改善箇所説明図

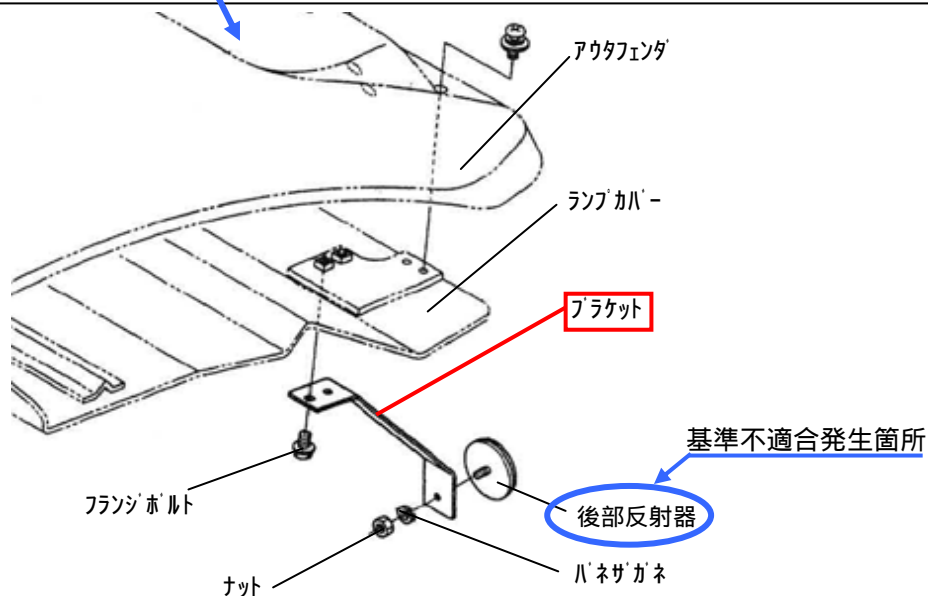
不具合内容

後部反射器において、装着タイヤの種類により反射部の上縁の高さが保安基準不適合になるおそれがある。

改善の内容

全車両、後部反射器の取付けブラケットを交換し、適合する位置に移設する。
